改善箇所説明図

スタビライザ・アーム

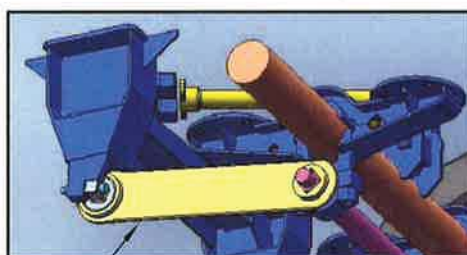
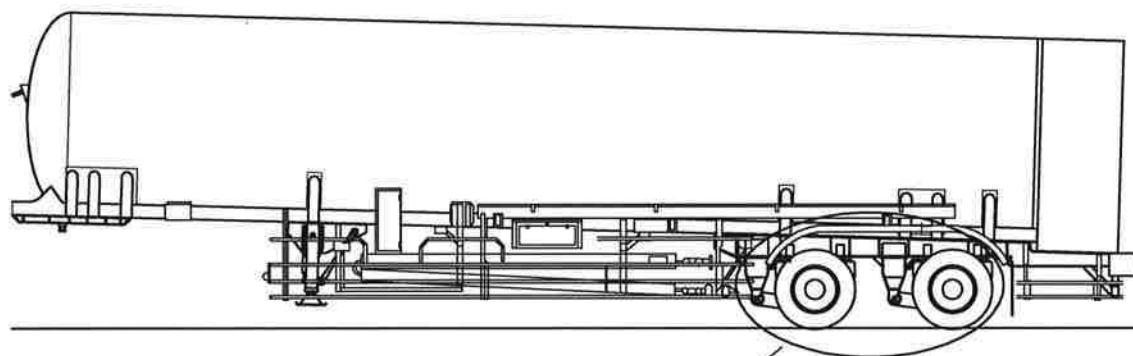
基準不適合箇所

基準不適合状態にあると認める構造、装置又は性能の状況及びその原因	スタビライザ・アームの熱処理が不適切なため、強度が不足しているものがある。そのため、そのままの状態で使用を続けると、スタビライザ・アームが折損し、走行安定性が損なわれ、走行できなくなる恐れがある。
改善措置の内容	全車両、スタビライザー一式を対策品に交換する。
